Note complémentaire  
P.A.P.I de la Baie de Bourgneuf

Octobre 2013

L'objet de la présente note est de répondre aux différentes remarques émises par la commission régionale durable des Pays de la Loire le 17 octobre 2013 (avis en annexe).

Figure 2 : Secteur Port du Collet

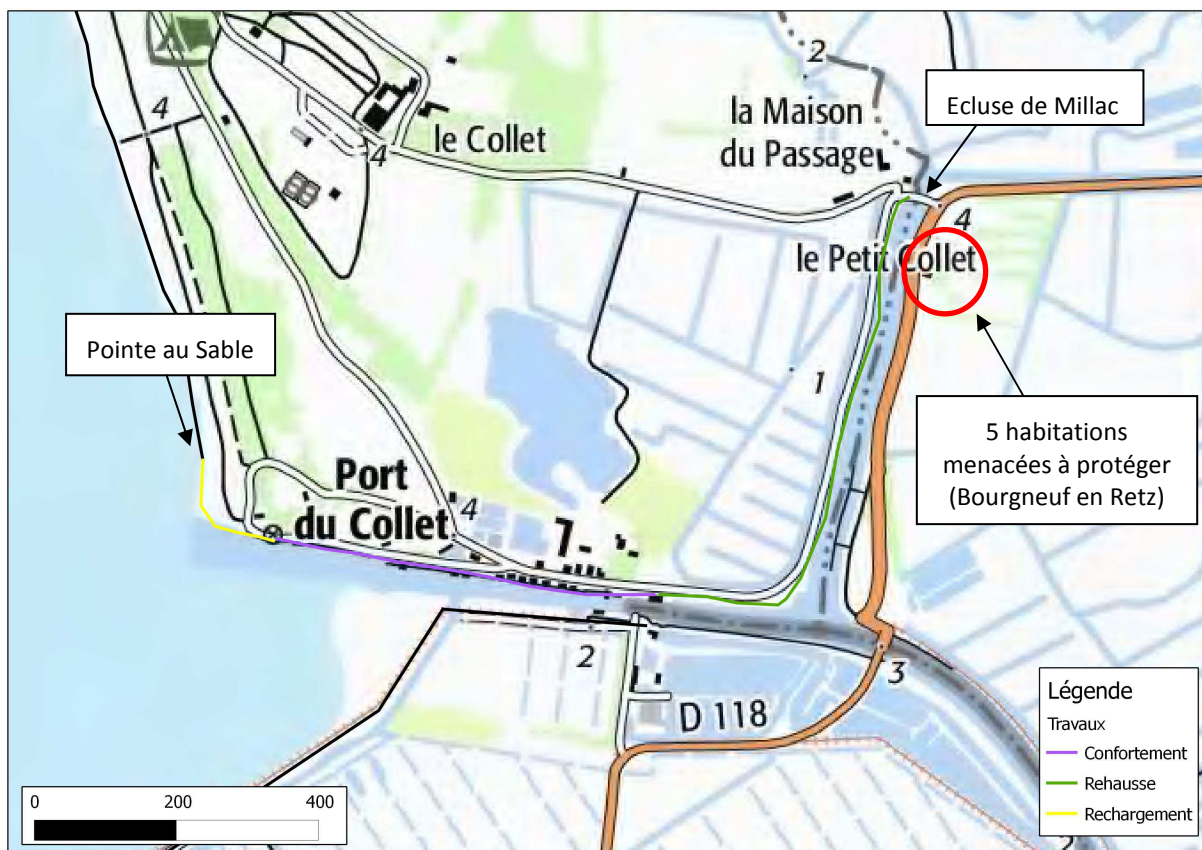
« **Remarques de la Commission Régionale de Gestion Durable du Littoral (CRGDL)** : La cohérence hydraulique des travaux projetés pour le rehaussement généralisé de la rive droite pose question, notamment vis-à-vis de son intérêt coût-bénéfice faible (dès lors que les éventuels points bas ponctuels auront été traités) mais aussi et surtout en raison de l'effet négatif de cette rehausse vis-à-

vis de la rive opposée. La présence de plusieurs habitations fortement et directement exposées sur la rive opposée invite à revoir ou préciser cette stratégie, qui le cas échéant devra être assumée et justifiée. Les raisons qui ont conduit à écarter les autres variantes envisageables doivent être explicitées (mise en place de mesures de réduction de la vulnérabilité des enjeux exposés. »

Suite aux remarques formulées, les deux maîtres d'ouvrage concernés (Commune des Moutiers-en-Retz en rive droite et de Bourgneuf-en-Retz en rive gauche) ont décidé de revoir et d'optimiser la stratégie de prévention des inondations sur ce secteur. La nouvelle stratégie adoptée permet de prendre en considération les risques de surinondation liés à une rehausse en rive droite, mais également d'assurer la protection des 5 habitations côté Bourgneuf en Retz (ayant connus lors de Xynthia des hauteurs d'eau d'environ 1 m).

La stratégie retenue consiste à ne pas rehausser la route comme projeté initialement mais lutter contre le risque de submersion par brèche avec un confortement des berges du port en rive droite et un traitement des points bas (homogénéisation à 4,20 m NGF)

**Ainsi, en reprenant les chiffrages du bureau d'études BRLi, le montant réajusté de l'opération est de 2,10 M€ au lieu de 2,88 M€ : travaux sur la Pointe au Sable, confortement du perré maçonné + confortement du système de protection le long de la rive droite du port du Collet à 4,20 m NGF**

Figure 10 : Secteur du Dain et Port du Bec rive droite

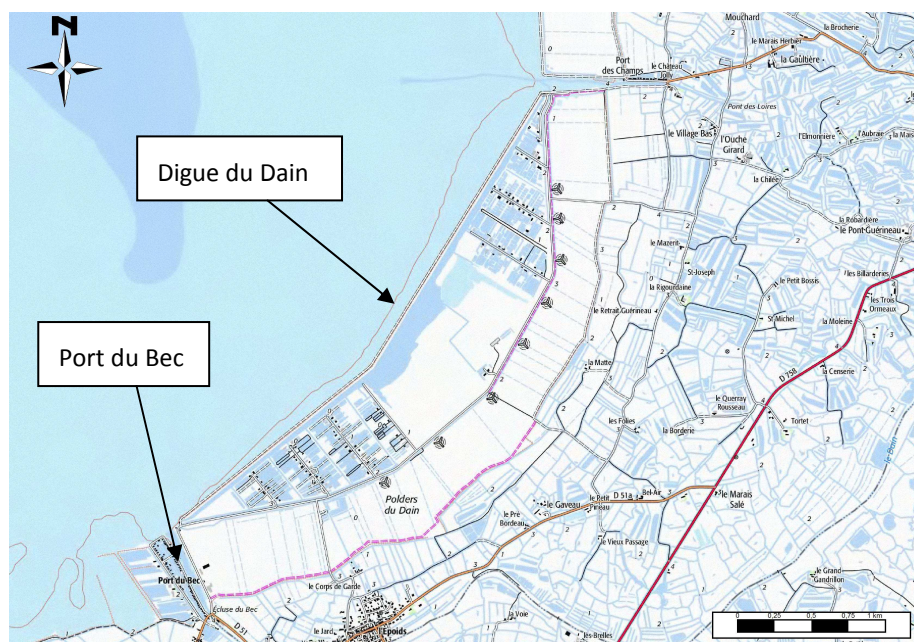
« **Remarques de la CRGDL** : Le confortement de la digue du Dain (mise en révision spéciale) apparaît effectivement être une opération prioritaire, en l'absence d'alternative crédible économiquement. En revanche la pertinence de rehausser la rive droite du port du Bec, n'apparaît pas pleinement justifiée au regard des éléments présentés dans le dossier. Une analyse coût-bénéfice spécifique et une analyse des variantes envisagées (mise en place de réduction de vulnérabilité des entreprises exposées) doit être présentée.»

Néanmoins au regard des arguments apportés par la commission, le maître d'ouvrage propose de réaliser des travaux uniquement sur la digue du Dain sans effectuer les travaux initialement prévus en rive Nord du port. Ceci ne modifie toutefois pas le montant total de l'action en raison des travaux sur la digue du Dain qui seront a priori plus onéreux. Le maître d'ouvrage souhaite donc conserver le chiffre initial de 6 M€.

- Surveillance et réduction de la vulnérabilité individuelle sur la rive nord du port du Bec,
- Travaux de confortement de la digue du Dain chiffrés à **6 M€ HT**.

Figure 11 : Criticité des ouvrages sur le secteur Beauvoir (ISL – 2013)

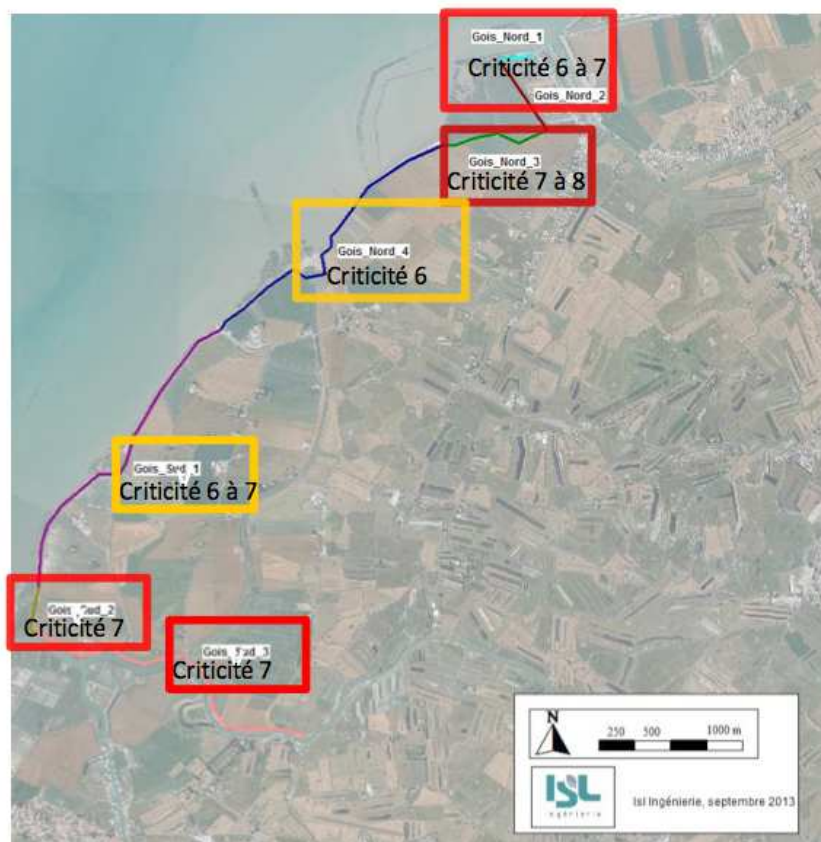
« **Remarques de la CRGDL** : Ces ouvrages sont actuellement mis en révision spéciale en raison de leur état non satisfaisant, mais ne font pas l'objet de proposition de travaux de confortement généralisé, ces travaux étant renvoyés à un futur PAPI par souci de priorisation. Seul un confortement et un rehaussement de deux tronçons aux extrémités serait envisagé à court terme. Cette stratégie doit être

confirmée par les études de danger des digues de Beauvoir qui doivent être remise à l'état courant octobre, accompagnées d'un engagement du maître, dans le cadre de la mise en révision spéciale, pour la mise en place d'actions de surveillance renforcée et de mesures de réduction de vulnérabilité, dans l'attente de travaux de confortement.»

L'étude de dangers des digues de Bouin et Beauvoir montrent que la criticité des digues de Beauvoir est importante sur l'ensemble du linéaire. Pour des raisons de priorité et de capacité financière des maîtres d'ouvrages, il n'est toutefois pas possible de traiter l'ensemble du linéaire dans le présent P.A.P.I.

**La stratégie du PAPI suit cette logique puisque les travaux proposés dans l'action 7-5 sont la rehausse et le confortement des ouvrages entre le port du Bec et le passage du Gois pour un coût de 1,82 M€**

**La stratégie du PAPI prévoit dans l'action 7-6 des travaux de confortement et de rehausse sur le secteur Gois Sud 2 jugé prioritaire par l'étude de dangers. Les travaux projetés dans le PAPI concernent le secteur 2.10b : rehausse sur 300 ml estimé à 420 000 €.**

Figure 16 : Travaux possibles pour la sécurisation de l'étier de Sallertaine

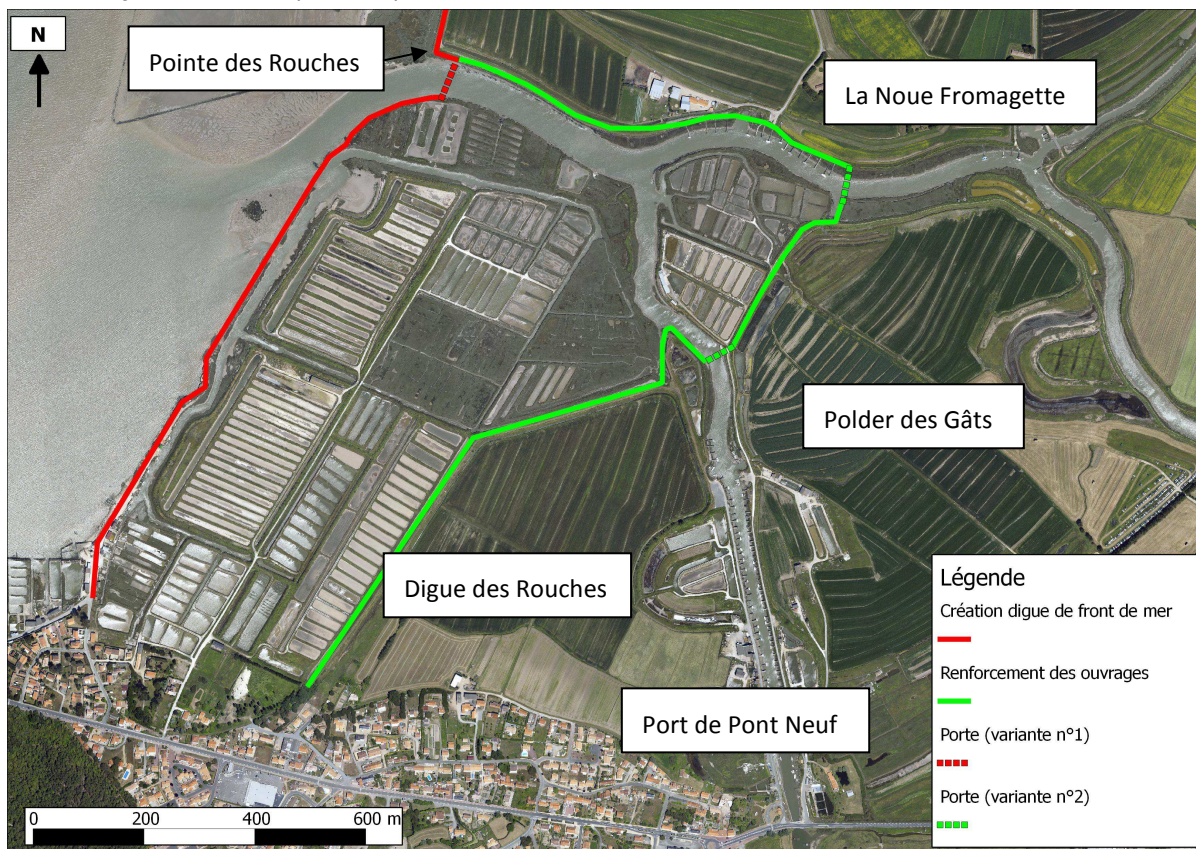
« **Remarques de la CRGDL** : Le projet envisagé vise à rehausser les digues existantes, tant en rive Nord qu'en rive Sud. Le dossier doit être complété pour expliquer les raisons qui ont conduit à écarter les variantes envisageables (analyses multi-critères), par exemple :

- La mise en place d'une porte en entrée d'étier accompagnée de la réhabilitation et du rehaussement du brise-lame ;
- La mise en place de 2 portes sur les deux bras de l'étier accompagnés d'un rehaussement des seuls tronçons de digues situés en aval ;
- Le simple confortement sans rehausse des digues existantes, avec acceptation de débordements maîtrisés (notamment dans le polder des Rouches, accompagné de la création de la digue seconde du Tendeau au droit de la zone urbanisée)<sup>1</sup>.»

- **Variante n°1** : Fermeture de l'entrée de l'étier de Sallertaine par la mise en place d'une porte restant ouverte la majeure partie de l'année et se refermant lors des grandes marées, et des émissions de bulletins météorologiques de surveillance (BMS de MétéoFrance). Ce dispositif est complété par la création d'une digue de front de mer à la place du brise-lame, présentant les caractéristiques nécessaires en terme de carapace pour résister aux houles de tempête ; et de hauteur pour éviter la submersion. L'étier fait environ 70 m de large, l'ouverture de la porte est estimée à environ 15 mètres de large, et la création d'un ouvrage de protection d'environ 1 150 ml.
- **Variante n°2** : Mise en place de deux portes (respectant la même procédure que la variante précédente) sur les deux bras de l'étier accompagnés d'un rehaussement des seuls tronçons de digues situés en aval.

Pour l'ensemble de ces raisons, les variantes consistant à la fermeture de l'étier de Sallertaine ont été écartées des travaux projetés dans le cadre du PAPI complet de la Baie de Bourgneuf.

Figure 22 : Secteur de l'étier de Sallertaine rive droite

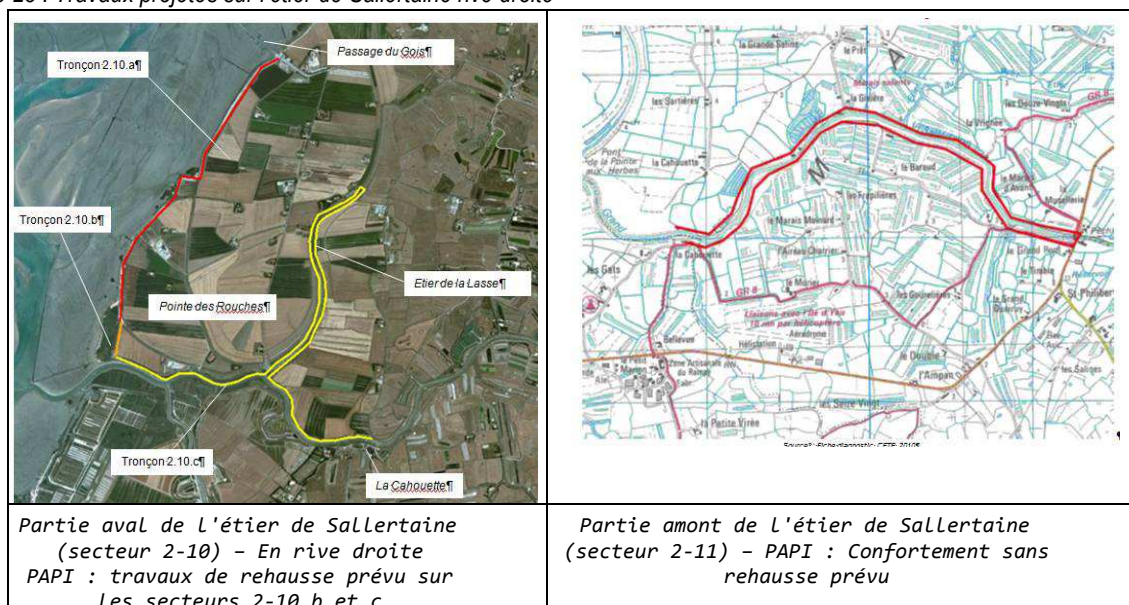
« **Remarques de la CRGDL** : L'analyse coût-bénéfice de cette opération est globalement négative. Ce constat invite à s'interroger sur l'ambition recherchée et à préciser l'argumentaire ayant conduit à ne pas opter pour des variantes moins coûteuses (confortement des digues sans rehausse généralisée, réduction de la vulnérabilité de 19 habitations ou bâtiments les plus fortement exposés).

Ces digues faisant actuellement l'objet d'une mise en révision spéciale, l'étude de danger qui doit être déposée courant octobre 2013 devra confirmer la stratégie retenue et être accompagnée d'un courrier d'engagement définissant les mesures qui seront mise en place dans ce cadre. »

Au regard des risques, le maître d'ouvrage confirme la stratégie retenue pour la rive droite de l'étier de Sallertaine. Des variantes de tracés pour les travaux telles que présenté dans le présent mémoire seront analysées (en phase PSR ou maîtrise d'œuvre) afin d'en limiter le coût.

Figure 27 : Identification des ouvrages de la zone d'études (source EDD-ISL)

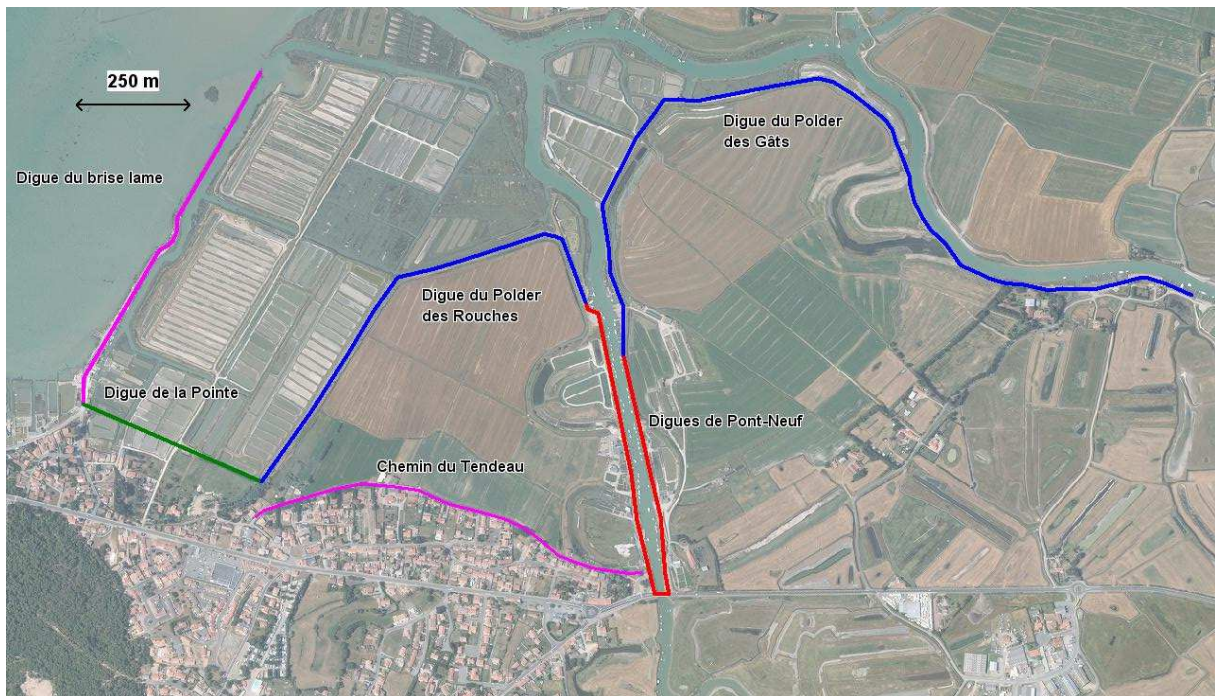
- La cohérence hydraulique de cette opération pose question, notamment sur le secteur du port du Pont Neuf où le projet prévoit le rehaussement de la rive Ouest (côté « polder non habité »), susceptible d'aggraver les risques sur la rive opposée côté « polder des Gâts » (rive plus basse et présence d'habitat diffus). Cette stratégie doit être précisée et le cas échéant assumée et justifiée. Le Conseil Général de la Vendée, gestionnaire des ouvrages du Pont Neuf doit s'engager à mettre en œuvre les mesures de surveillance renforcée dans le dossier PSR. La gestion des eaux de ressuyage devra être traitée dans le dossier PSR). »

Les remarques de la commission portent sur deux points particuliers. Le premier est de mieux justifier la rehausse de la digue des Rouches par rapport à la variante du simple confortement sans rehausse avec acceptation de débordements maîtrisés et digue seconde du Tendeau. Le second point porte sur la cohérence hydraulique de l'opération de part et d'autres du port de Pont Neuf. Le rehaussement de la partie Ouest pose la question de l'aggravation de l'inondation sur la partie Est et le polder des Gâts (rive plus basse et présence d'habitat diffus).

Le confortement sans rehausse de la digue des Rouches, du port de Pont Neuf et la création de la digue seconde du Tendeau paraissent insuffisants pour garantir un niveau de protection acceptable pour le secteur urbanisé de la Barre-de-Monts. Le chiffrage actuel de la digue des Rouches avec rehausse est de 440 000 €, et le simple confortement à 330 000 €, soit un différentiel de 110 000 €. La place stratégique de ce polder est due au fait qu'elle protège plusieurs centaines d'habitations. La rehausse de la digue des Rouches évitera des sollicitations sur la digue du Tendeau. Cette dernière étant l'ultime rempart avant le secteur urbanisé. La nature des terrains (risque de tassement), les incertitudes des niveaux d'élévation du niveau marin, le coût supérieur d'une rehausse dans les années à venir plutôt que de faire les travaux de confortement et rehausse dès aujourd'hui ont amené le maître d'ouvrage à opter pour les travaux cités précédemment.
